出 图 记 录			ISSUE NOTES
版 次	日 期	版次说明	
REV.	DATE	DESCRIPTION	
D	2023.12	扩建变更

盛发山庄综合小区

子项名称	SUB-PROJECT
盛发山庄综合小区四期酒店综合楼

工程编号 PROJ. NO.	2013-A044	审图号 REVIEW NO.	
专业 DISCIPLINE	建筑	设计阶段 PHASE	施工图
版次 REV.	D	比例 SCALE	1:150
日期 DATE	2023.12	图号 SHEET NO.	建施-01

⑤~⑥立面图 1:150

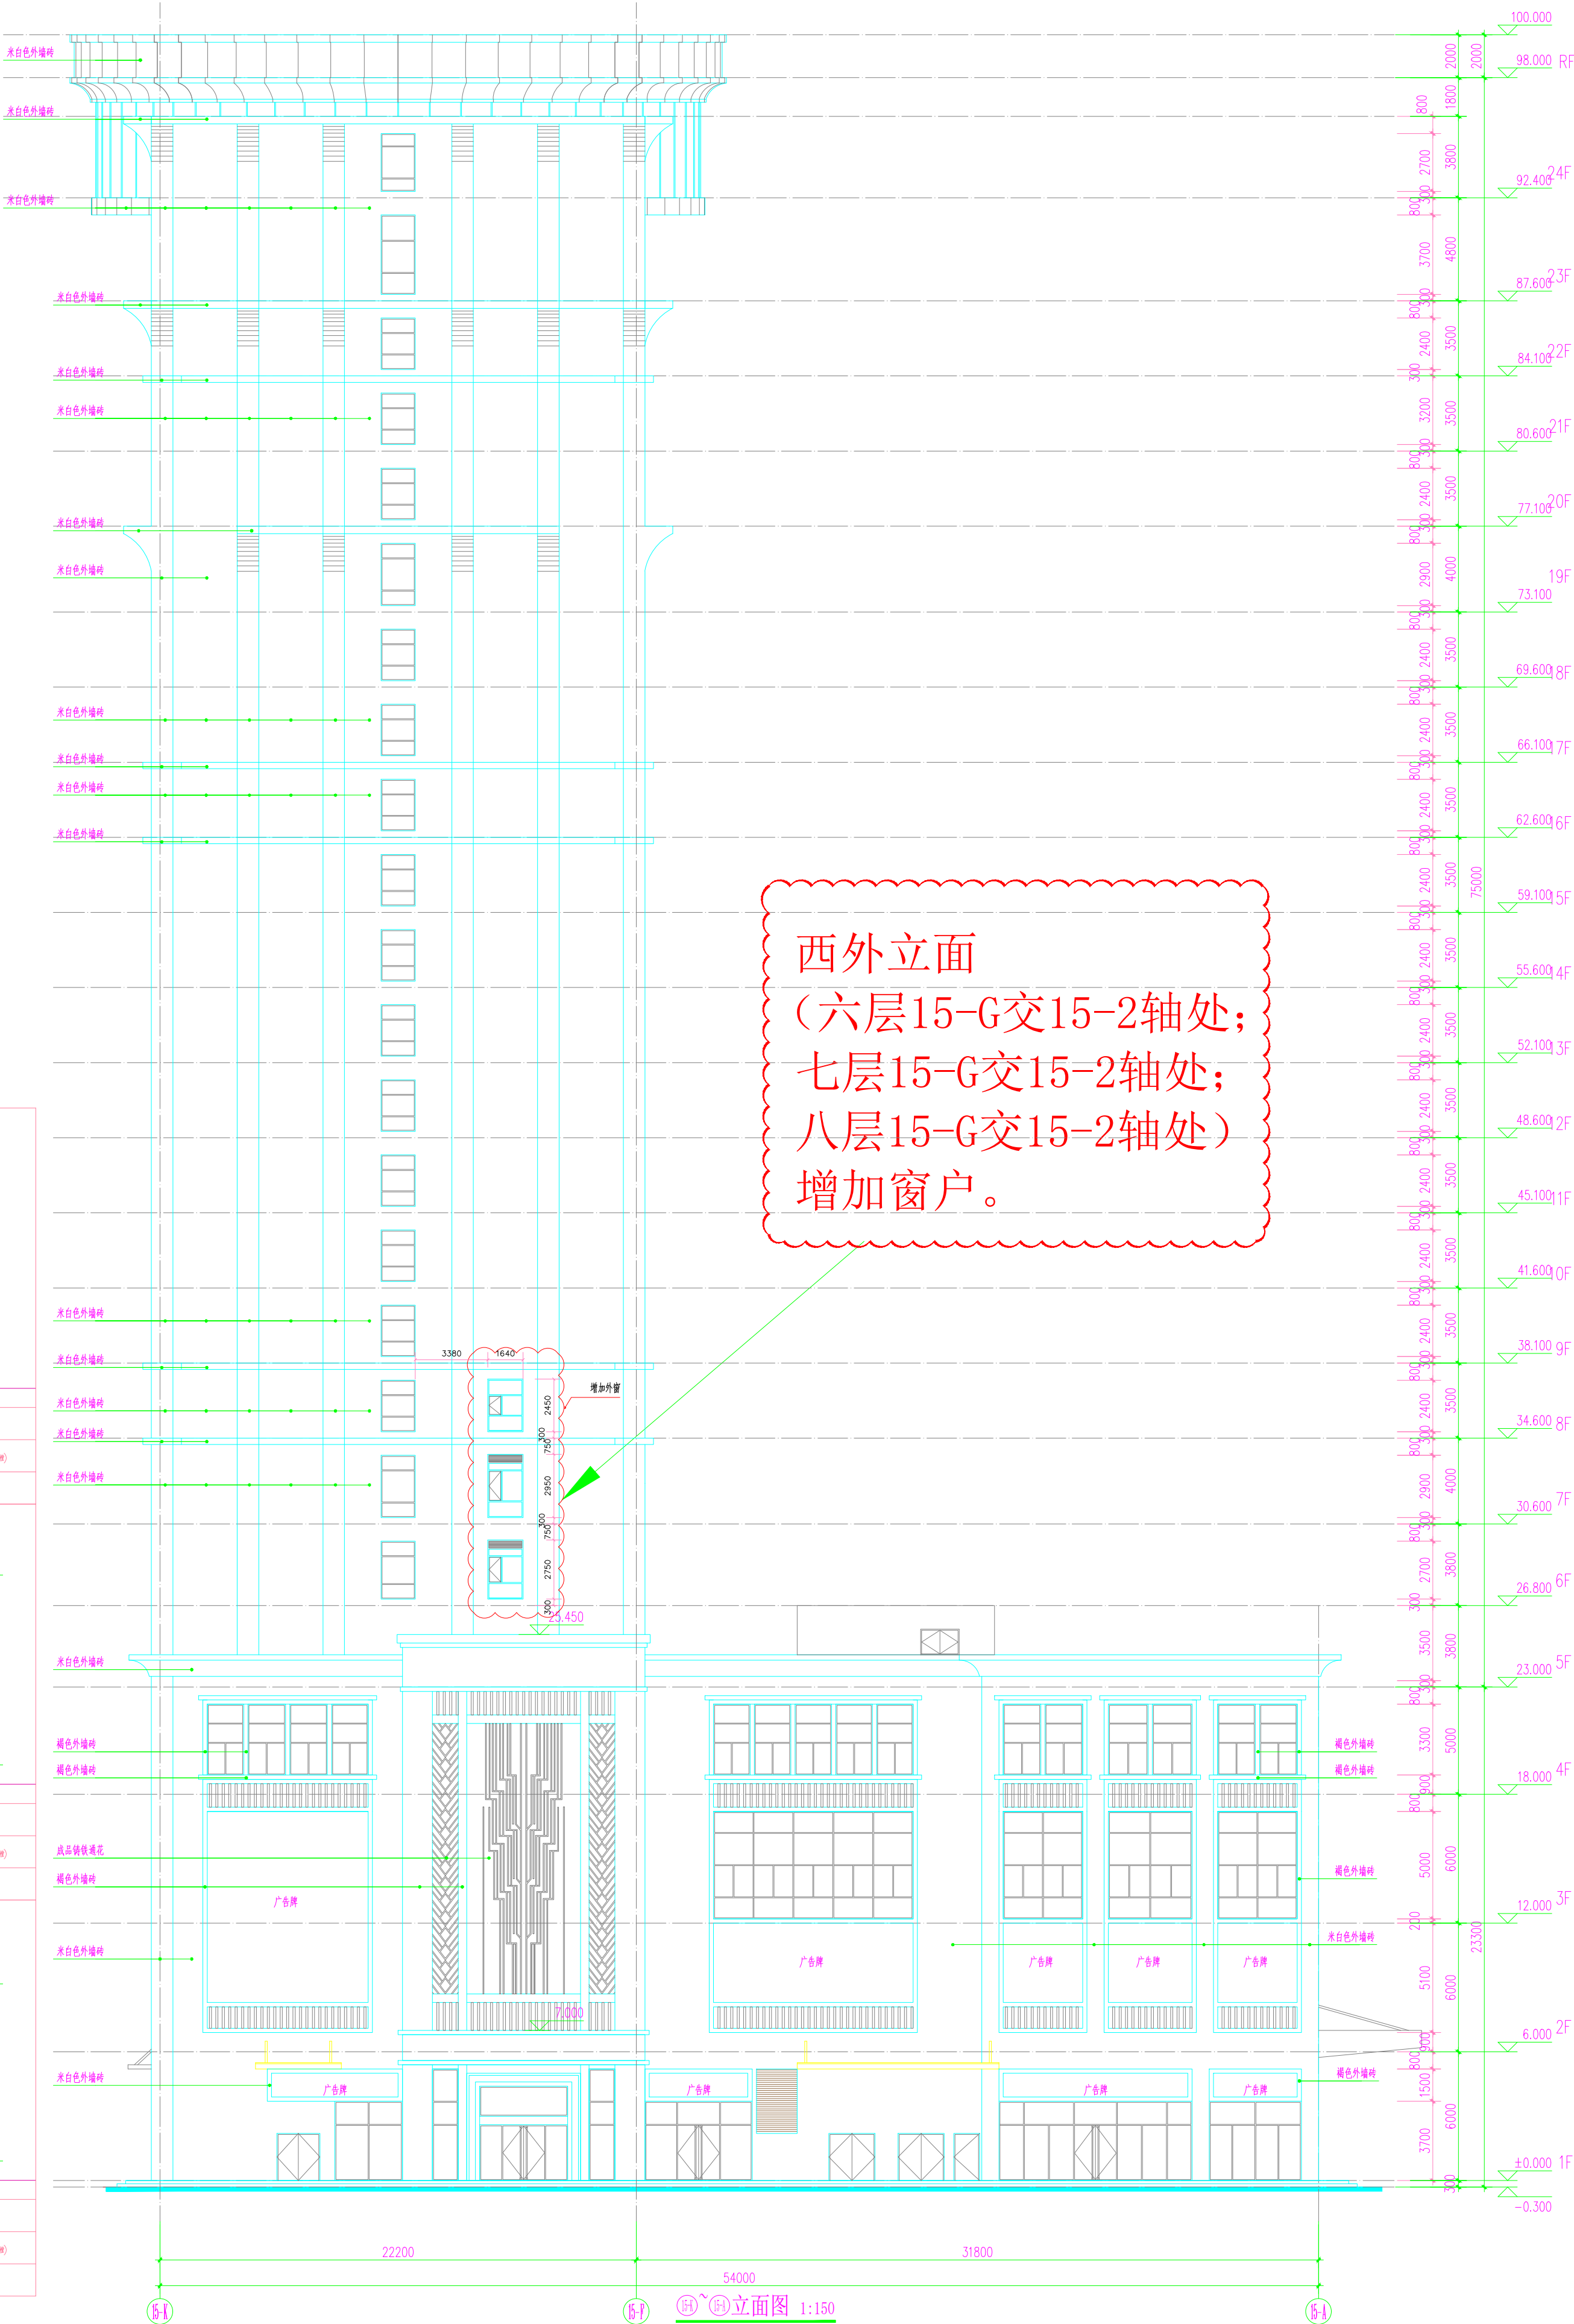
西外立面
(六层15-G交15-2轴处;
七层15-G交15-2轴处;
八层15-G交15-2轴处)
增加窗户。

增加门窗大样

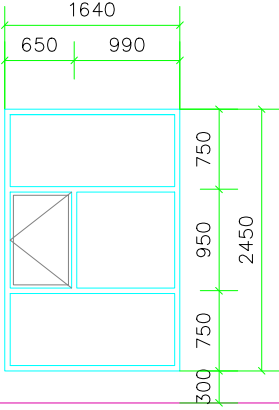
门窗编号	洞口尺寸(b×h)	数量
LC1624c	1640X2450	1(窗)
窗类型	铝合金平开窗, G 固定窗钢化玻璃

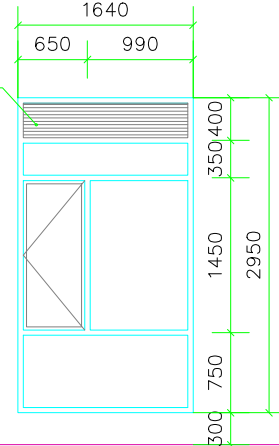
门窗编号	洞口尺寸(b×h)	数量
LC1629c	1640X2950	1(窗)
窗类型	铝合金平开窗, G 固定窗钢化玻璃

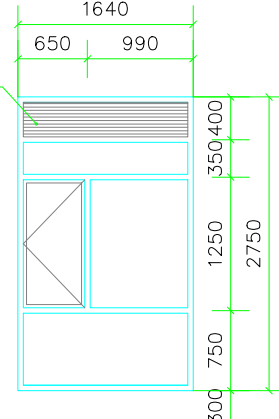
门窗编号	洞口尺寸(b×h)	数量
LC1627c	1640X2750	1(窗)
窗类型	铝合金平开窗, G 固定窗钢化玻璃
